RAPORT Z BADANIA

Szkoła Podstawowa i Przedszkole w Kuźnicy Czeszyckiej

Ocena dostępności architektonicznej budynku Szkoły Podstawowej i Przedszkola zgodnie z wymaganiami Ustawy o zapewnianiu dostępności osobom ze szczególnymi potrzebami oraz standardów dostępności ministerstwa infrastruktury (budowlane.abc.gov.pl). Ponadto badanie w niektórych obszarach oparte jest o:

Wejście główne

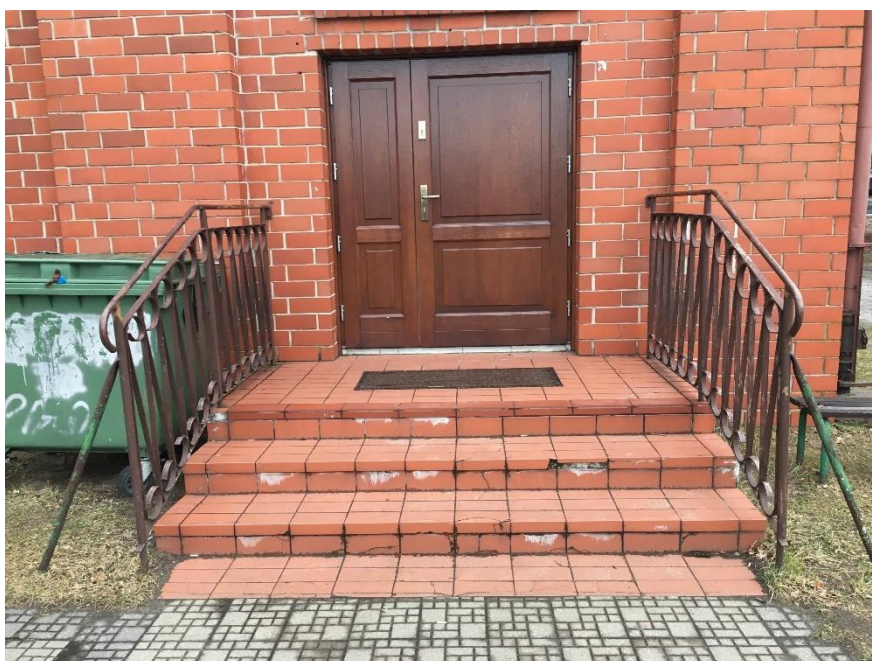
Utrudnienie: próg wys. 3 cm, wycieraczka - krata o dużych okach

Zalecenie: likwidacja progu (np. poprzez zastosowanie klina najazdowego), zastosowanie wycieraczki pełnej lub o drobnych okach.

KOMUNIKACJA POZIOMA W BUDYNKU

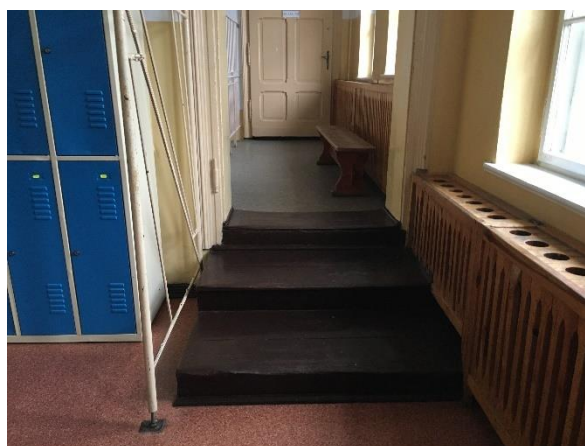
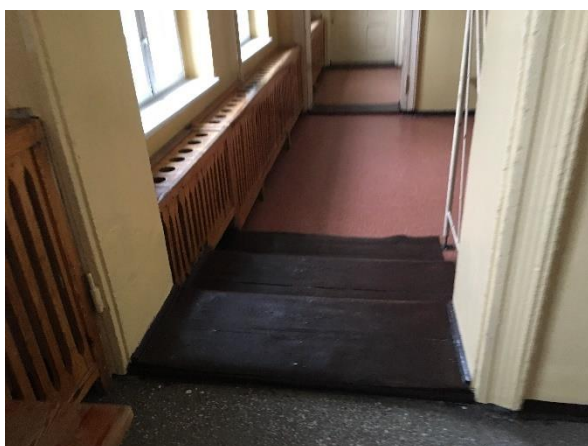
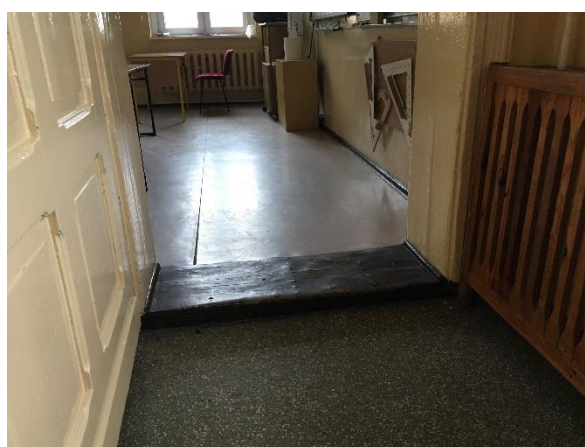
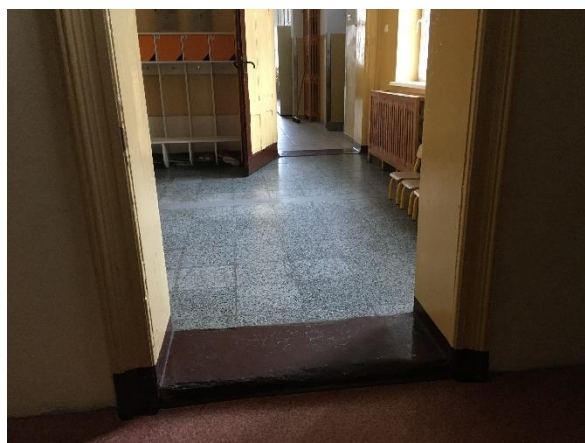
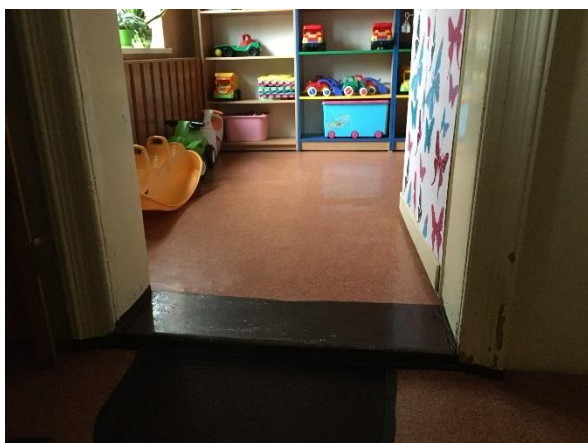
Utrudnienie: progi i schody na korytarzu na piętrze budynku; schody nieoznaczone i bez poręczy

Zalecenie: zlikwidowanie progów (np. poprzez zastosowanie [klinów najazdowych](#)), [oznaczenie schodów](#): wszystkie krawędzie (stopnie i podstopnie) oznaczone kolorem kontrastowym i zastosowanie pasów ostrzegawczych; montaż poręczy o prawidłowych pochwytach ([patrz przykłady](#)).

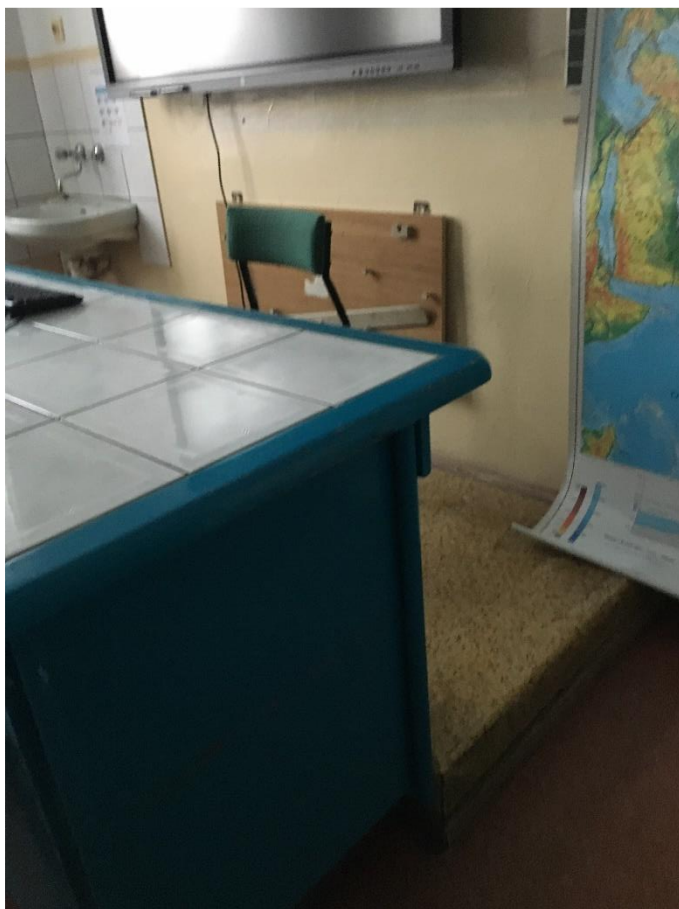
Utrudnienie: podest dla nauczyciela bez dostępu

Zalecenie: likwidacja podestu lub zastosowanie pochylni o maks. nachyleniu 15% (ten podest ma do 15 cm?)

KOMUNIKACJA PIONOWA W BUDYNKU

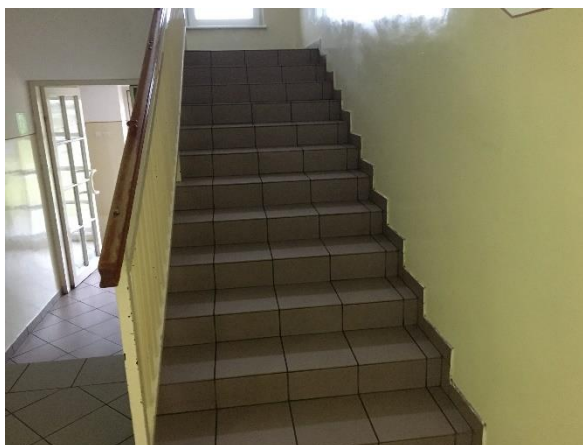
Utrudnienie: Brak windy/ podnośnika itp. zarówno w części starej jak i nowej budynku

Zalecenie: zainstalowanie windy/ podnośnika/ platformy itp. rozwiązań, pozwalających osobom z niepełnosprawnością ruchu (np. poruszającym się na wózkach) na dostanie się do wszystkich pomieszczeń, w tym na wyższych kondygnacjach

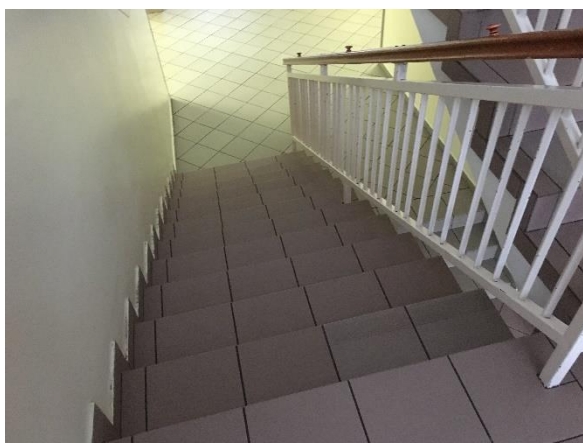
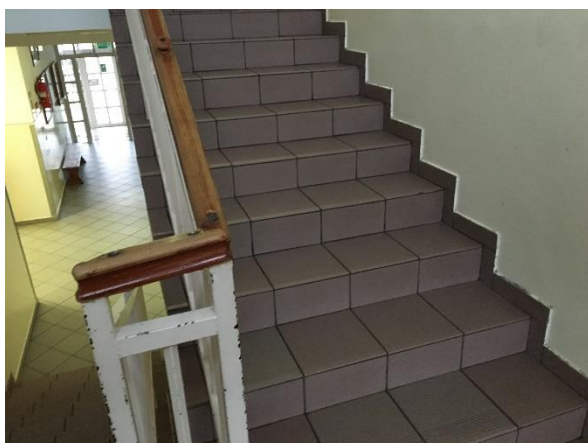
Utrudnienie: schody na drugiej klatce schodowej: nieoznaczone krawędzie, brak poręczy, schody mają noski, brak pasów ostrzegawczych

Zalecenie: [oznaczenie stopni i podstopni](#) pierwszego i ostatniego stopnia w biegu schodów, zapewnienie pasów ostrzegawczych ([patrz przykłady](#)), montaż poręczy o prawidłowych pochwytach (patrz przykłady), likwidacja nosków

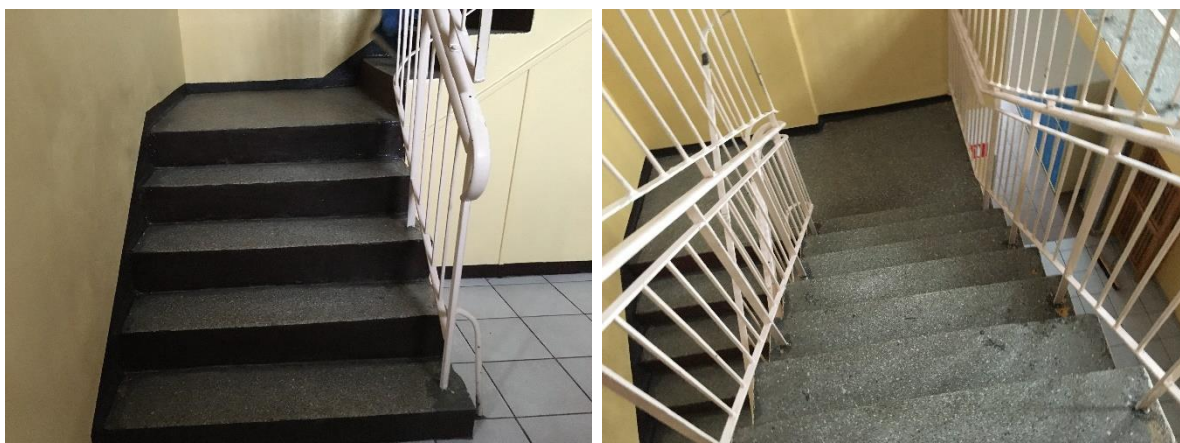
Utrudnienie: klatka schodowa- nieoznaczone krawędzie stopni, brak pasów ostrzegawczych, brak poręczy po drugiej stronie schodów, istniejące poręcze o niewłaściwym kształcie pochwyty

Zalecenie: [oznaczenie stopni i podstopni](#) pierwszego i ostatniego stopnia w biegu schodów, zapewnienie pasów ostrzegawczych ([patrz przykłady](#)), montaż poręczy o prawidłowym kształcie pochwyty – po obu stronach schodów

URZĄDZENIA I USŁUGI WSPIERAJĄCE KOMUNIKACJĘ

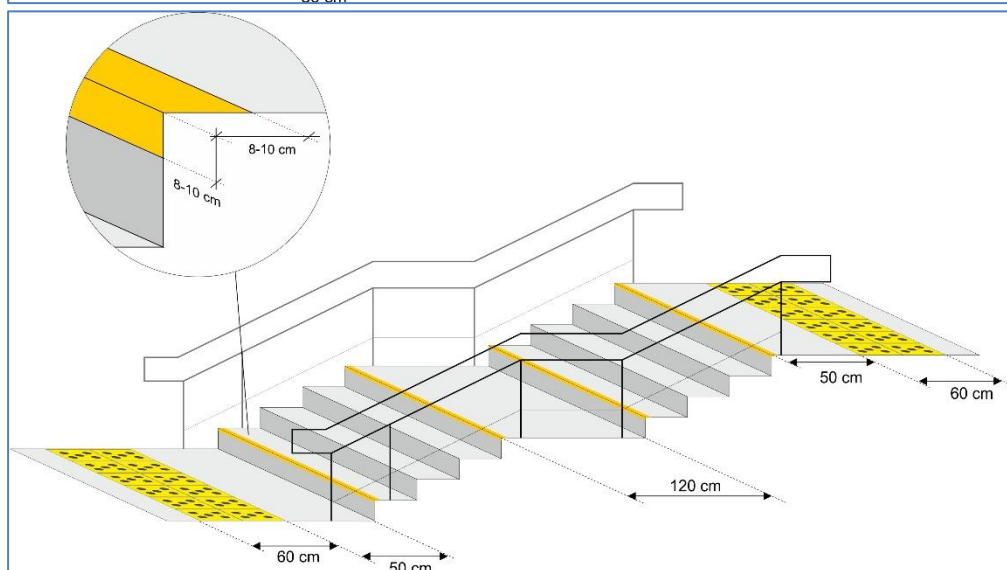
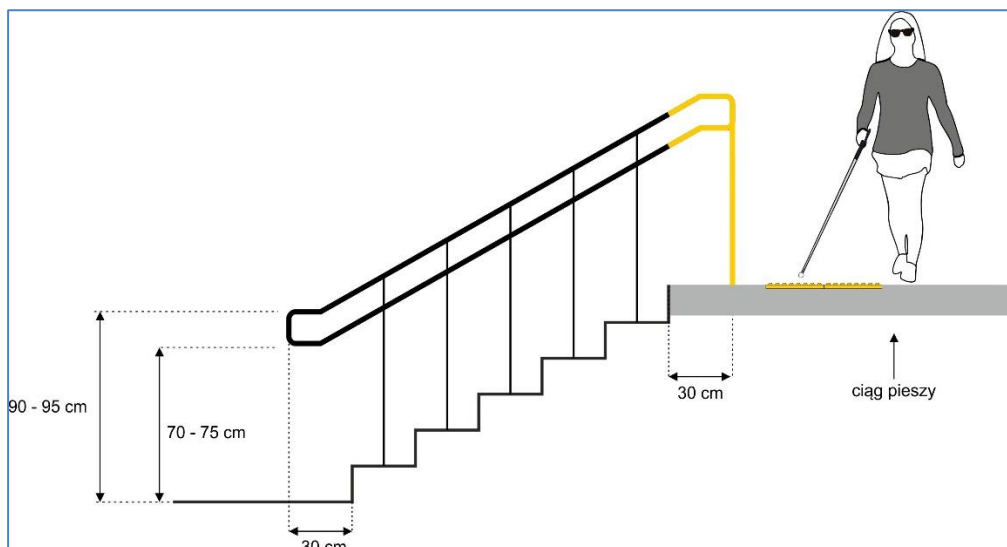
Utrudnienie: brak pętli indukcyjnej, brak obsługi w języku migowym w formie połączenia z tłumaczem on-line.

Zalecenie: instalacja pętli indukcyjnej przynajmniej jednej w obiekcie, zapewnienie możliwości korzystania z usług tłumaczenia na język migowy on-line.
